**DEMANDES DE PERMIS DE CONSTRUIRE POUR L'IMPLANTATION  
DE TROIS CENTRALES PHOTOVOLTAIQUES AU SOL SUR LES  
DELAISSES DE L'AERODROME DE PIERREFONDS, SUR LE  
TERRITOIRE DE LA COMMUNE DE SAINT-PIERRE**

Enquête publique du 8 avril 2019 au 24 mai 2019

RAPPORT - CONCLUSIONS ET AVIS

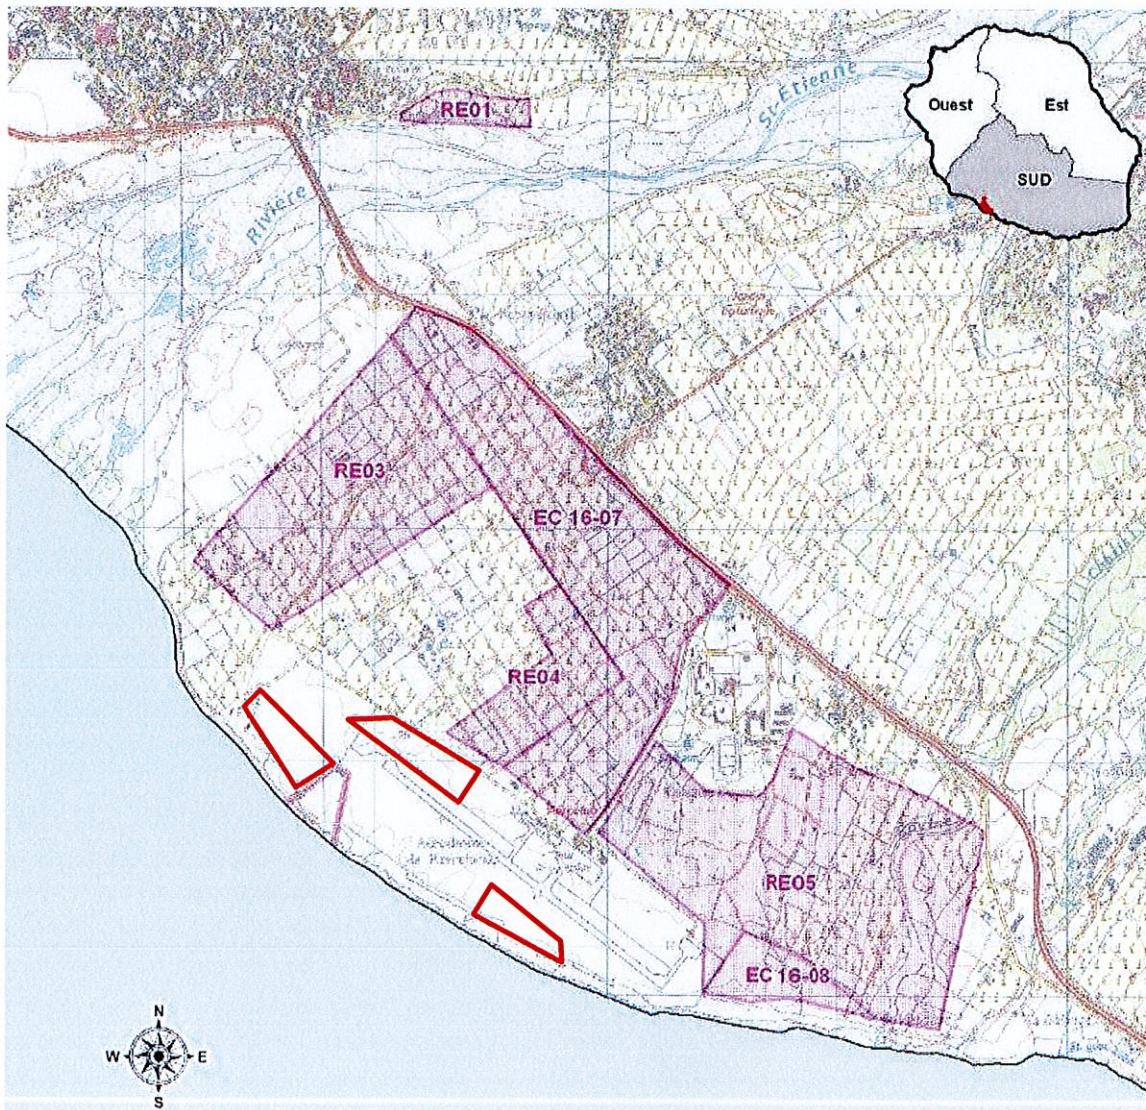
Il apparaît toutefois que la figure proposée en 2017 (fournie par la DEAL) ne faisait pas apparaître les carrières SCPR et TGBR. A noter que les carrières SORECO et PREFABLOC ne sont pas indiquées sur ce document fournis par les Service de l'Etat.

En tout état de cause, nous proposons cette figure modifiée, celle-ci faisant figurer toutes les ICPE connues à ce jour du Service Prévention des Risques et Environnement Industriels (SPREI) de la DEAL. Il apparaît que les carrières PREFABLOC et SORECO ne sont toujours pas localisées.

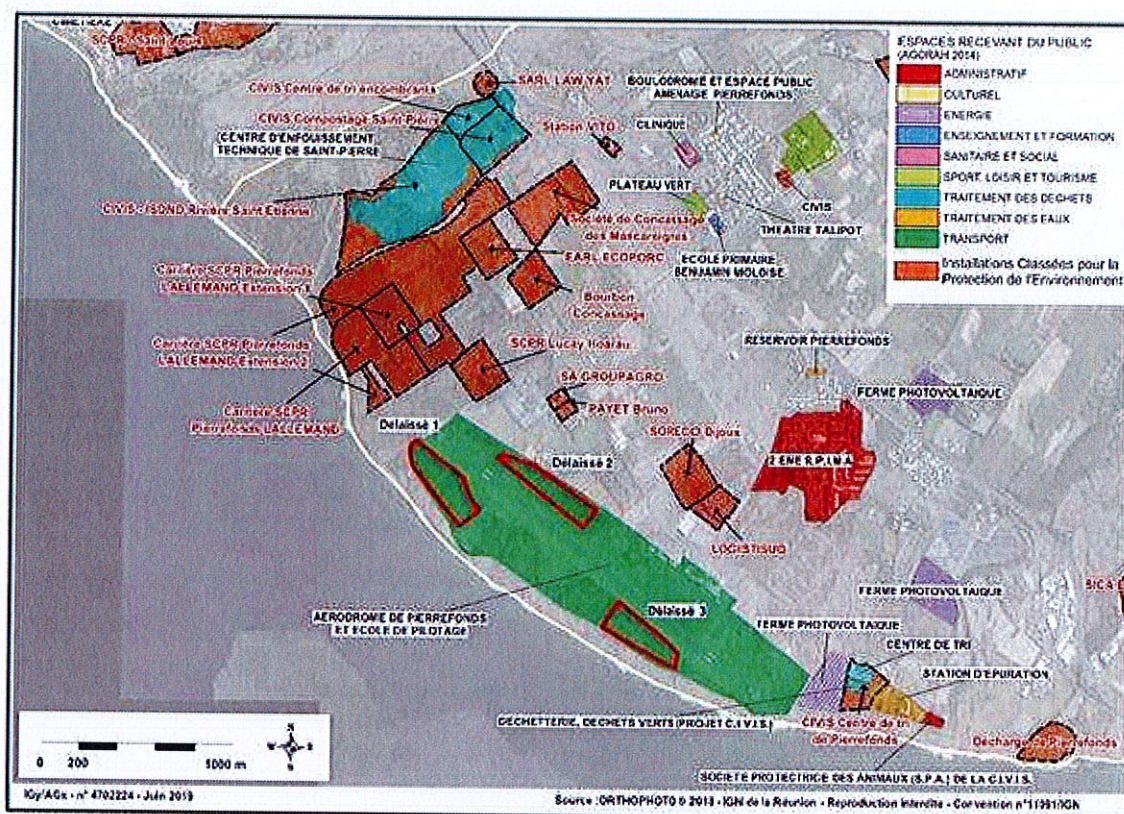
1. *L'étude d'impact (p69) ne liste pas toutes les Installations Classées pour la Protection de l'Environnement situées à proximité : en particulier nos installations de carrières dûment autorisées sur la zone de Pierrefonds ne sont pas indiquées.*
2. *L'étude d'impact (p137) ne liste pas tous les projets situés à proximités devant être prise en compte dans la définition du projet dans la partie concernant les effets cumulés. Nos projets de carrière de Pierrefonds (CR191 et 192), aujourd'hui autorisée, est situé à proximité immédiate et en amont du projet de centrale photovoltaïque.*

1. TGBR fait référence à son installation en activité autorisée par arrêté préfectorale AP n°2011 – 606/SG/DRCTCV. L'installation de TGBR n'est pas présentée dans notre dossier. Il s'agit d'une omission car les ICPE en activité doivent être prise en compte dans cette partie. Il apparait toutefois important de notifier que la figure 37, proposée dans le dossier d'étude d'impact, est réalisée à partir de la base de données des ICPE existantes fournie par la DEAL. Cette dernière ne faisant pas apparaître les carrières SCPR et TGBR lors de la réalisation de la figure.

En tout état de cause, nous avons proposé de modifier la figure 37 dans notre réponse à la contribution de l'UNICEM. Celle-ci faisant figurer toutes les ICPE connues à ce jour du Service Prévention des Risques et Environnement Industriels (SPREI) de la DEAL.

Il est à noter que dans les activités à considérer, fournies par la DEAL, l'installation TGBR est enregistrée sous le nom de Société de Concassage des Mascareignes (SCM). Par conséquent l'ICPE est décrite sous le nom SCM dans la figure. La figure modifiée à considérer est la suivante :
